**PIANO CIMITERIALE**

**VARIANTE N°1**  
**RELAZIONE ILLUSTRATIVA**  
**DELLA VARIANTE**

## PIANO CIMITERIALE DEL COMUNE DI MANTOVA **VARIANTE PUNTUALE N. 1**

### RELAZIONE ILLUSTRATIVA DELLA VARIANTE

Individuazione delle varianti:

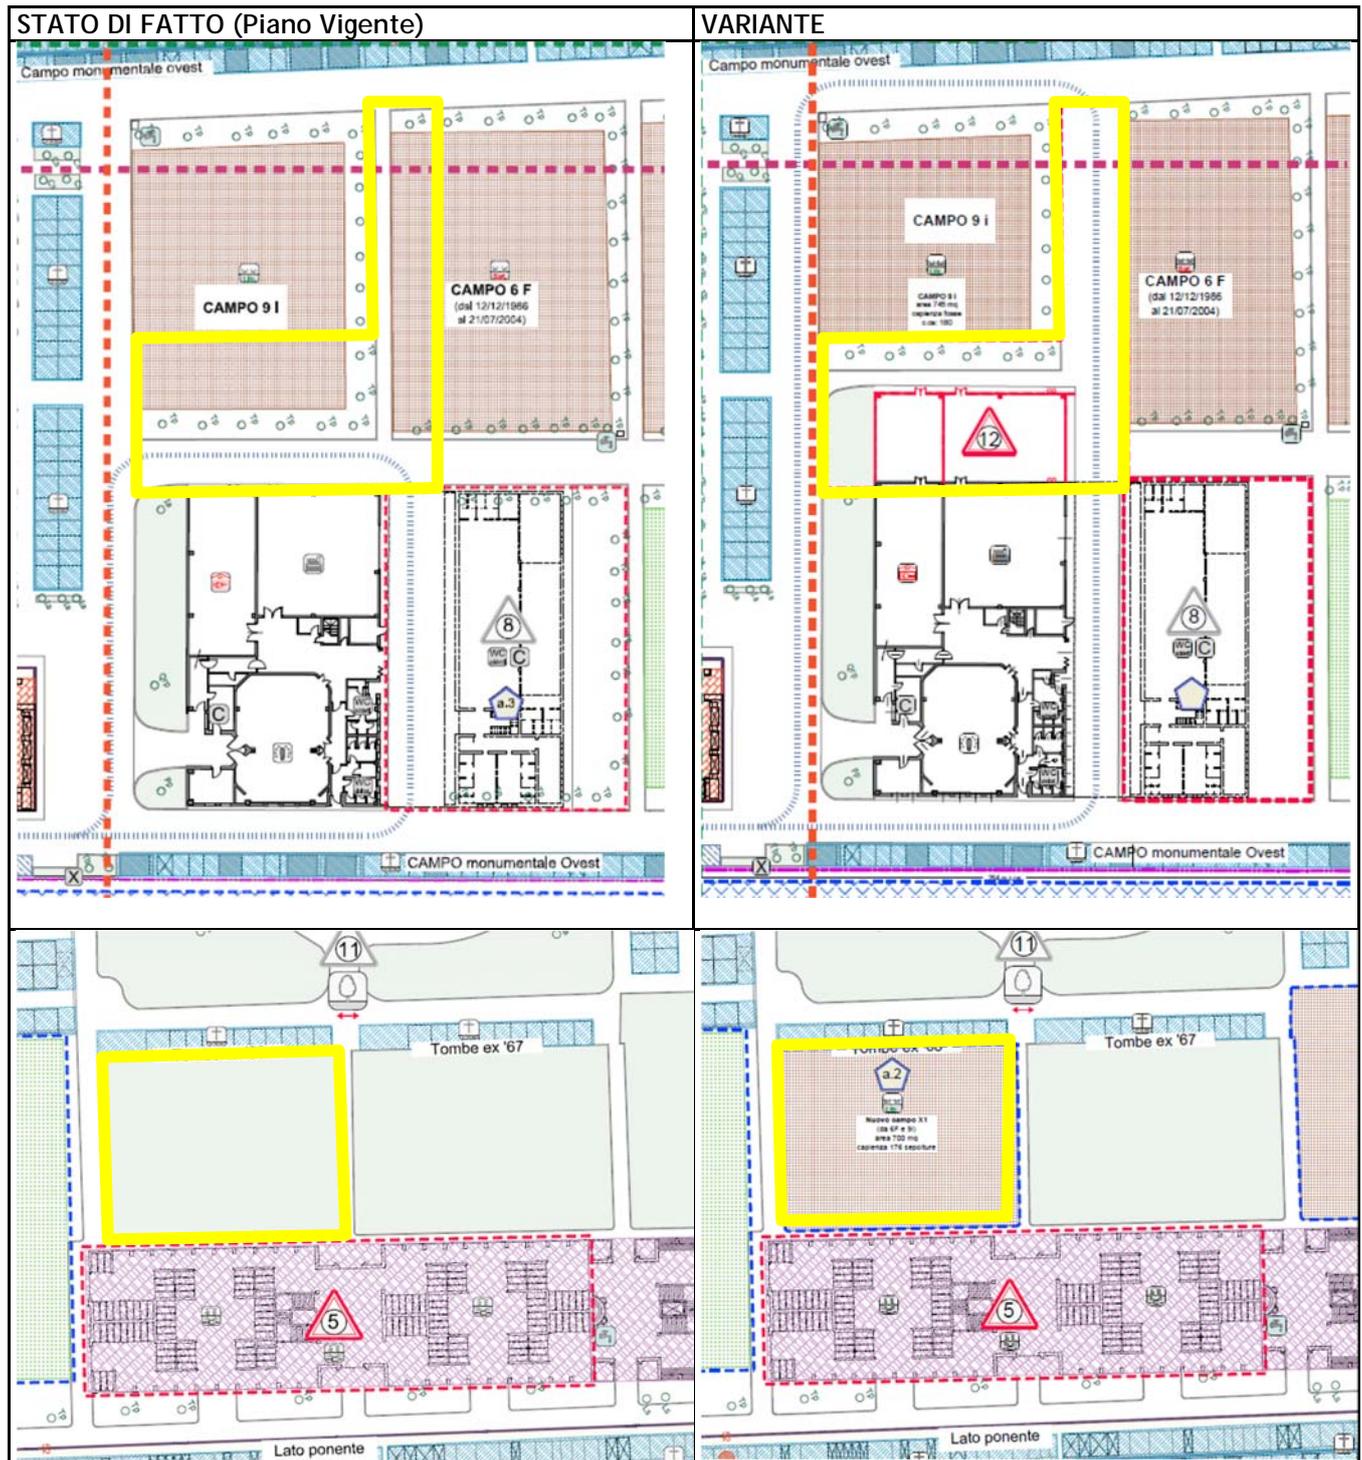
Realizzazione dell'ampliamento dell'impianto crematorio con il prolungamento dell'edificio esistente verso est, per circa 12m. (approfondimento nella scheda 12 del P.P.A.)

Tale previsione comporta anche la realizzazione di un percorso carrabile tra i due campi di inumazione esistenti per consentire la circolazione dei carri funebri e dei vari mezzi carrabili a servizio dell'impianto. Inoltre le superfici dei campi 9I (ad oggi vuoto) e 6F (ad oggi in fase di esumazione) destinate a sepolture per inumazione, verranno spostate in altri campi ad oggi destinati a verde. (vedi schemi sottostanti)

## VARIANTE 2

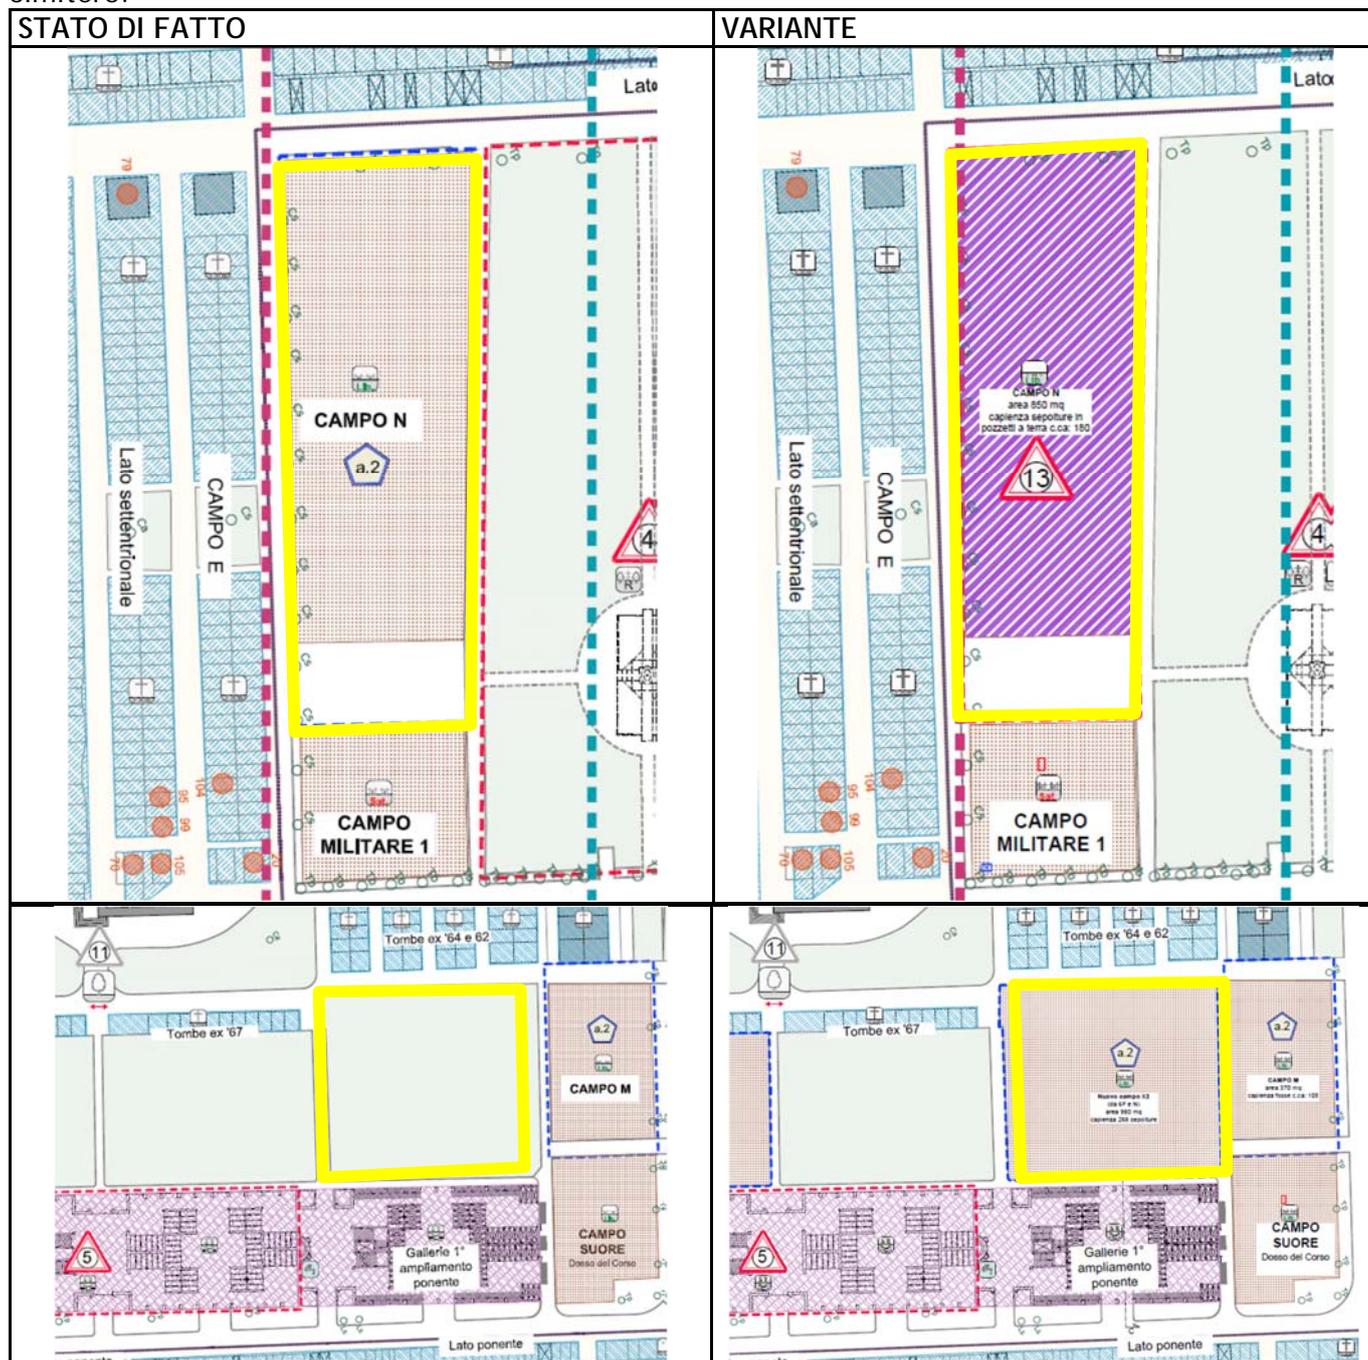
La realizzazione di tombe di famiglia per urne cinerarie e cassette resti mortali consiste nell'adibire un campo alla tumulazione in pozzetti prefabbricati in cemento di più urne e più cassette per resti mortali appartenenti ad un nucleo familiare e porre una lapide esternamente. (approfondimento nella scheda 13 del P.P.A.)

L'area interessata è attualmente destinata dal vigente piano a campo comune di inumazione tradizionale (in particolare CAMPO N superficie di circa 850 mq. con capienza di circa n. 240 fosse), attualmente ancora libero. Tale previsione sarà trasferita in un campo ad oggi destinato a verde, come da schema sottostante.

Il nuovo campo per tombe di famiglia in urne in pozzetto potrà ospitare fino a n. 180 tombe.
